リコール届出一覧表

リコール届出日：平成21年5月13日

リコール届出番号	外-1575	リコール開始日	平成21年5月14日	
届出者の氏名又は名称	フォルクスワーゲン グループ ジャパン株式会社 代表取締役 ゲラシモス・ドリザス	製作国：ドイツ連邦共和国 製作者名：フォルクスワーゲン株式会社 問い合わせ先：フォルクスワーゲン カスタマー センター (通話無料) 0120-993-199 (アドレス) http://www.volkswagen.co.jp/		
不具合の部位 (部品名)	燃料装置(燃料パイプ)			
基準不適合状態にあると認める構造、装置又は性能の状況及びその原因	燃料フィルターの取り付け位置が不適切なものがあるため、燃料フィルターと燃料ポンプをつなぐ燃料パイプに過度の力が加わっているものがある。そのため、そのまま使用を続けると燃料ポンプの樹脂パイプ部に亀裂が発生し、最悪の場合、燃料が漏れるおそれがある。			
改善措置の内容	全車両、燃料パイプと燃料ポンプの間にアダプターを追加する。また、燃料ポンプに亀裂があるものは新品と交換する。			
不 具 合 件 数	55件	事故の有無	なし	
発 見 の 動 機	市場からの情報による。			
自動車使用者及び自動車分解整備事業者に周知させるための措置	<ul style="list-style-type: none"> ・使用者：ダイレクトメールで通知する。 ・自動車分解整備事業者：日整連発行の機関誌に掲載する。 ・対策実施済車には、運転者席側ドア開口部のドアロックストライカー付近に外-1575ステッカーを貼付する。

改善箇所説明図

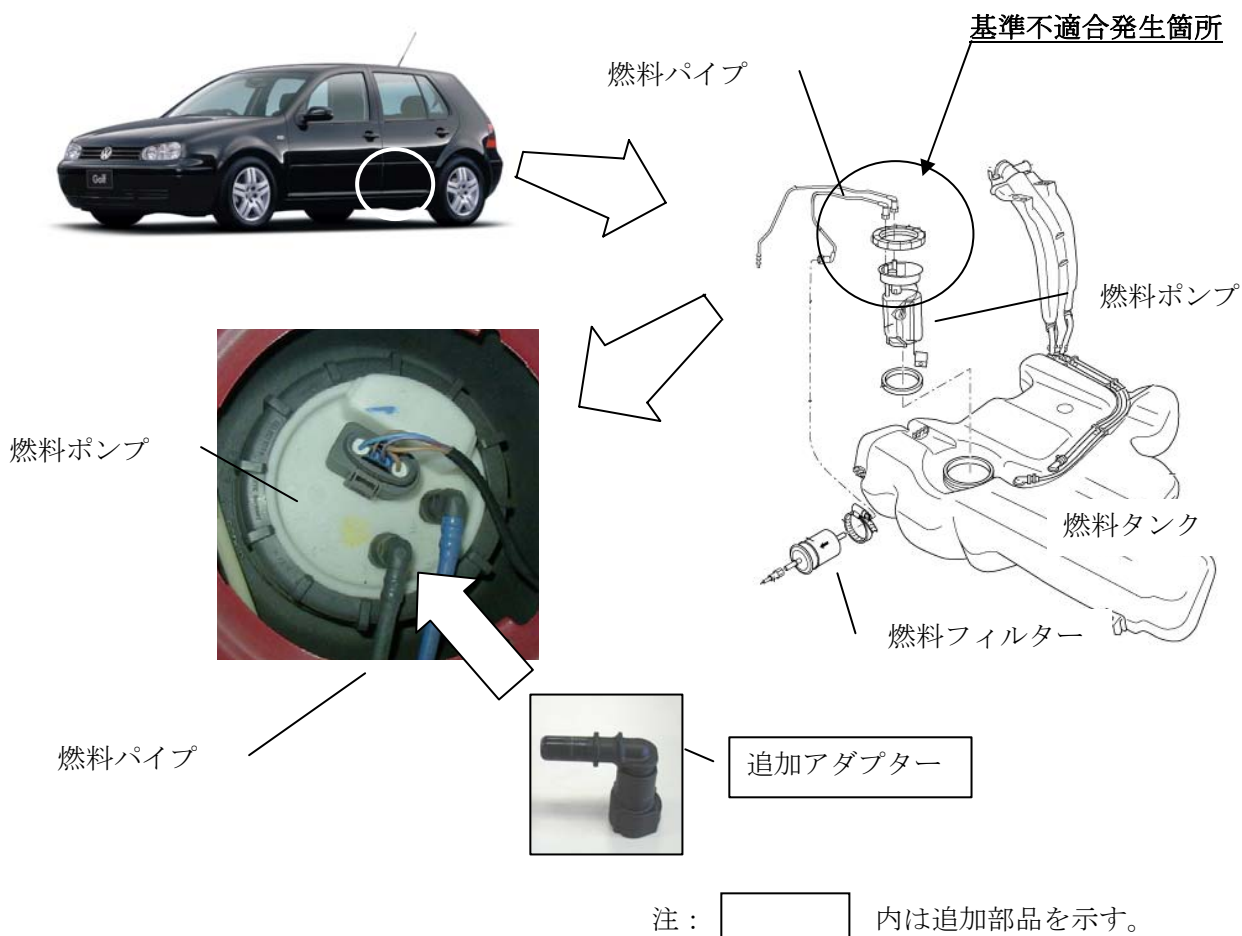
基準不適合発生箇所

燃料フィルターの取り付け位置が不適切なものがあるため、燃料フィルターと燃料ポンプをつなぐ燃料パイプに過度の力が加わっているものがある。そのため、そのまま使用を続けると燃料ポンプの樹脂パイプ部に亀裂が発生し、最悪の場合、燃料が漏れるおそれがある。

改善内容

全車両、燃料パイプと燃料ポンプの間にアダプターを追加する。また、燃料ポンプに亀裂があるものは新品と交換する。
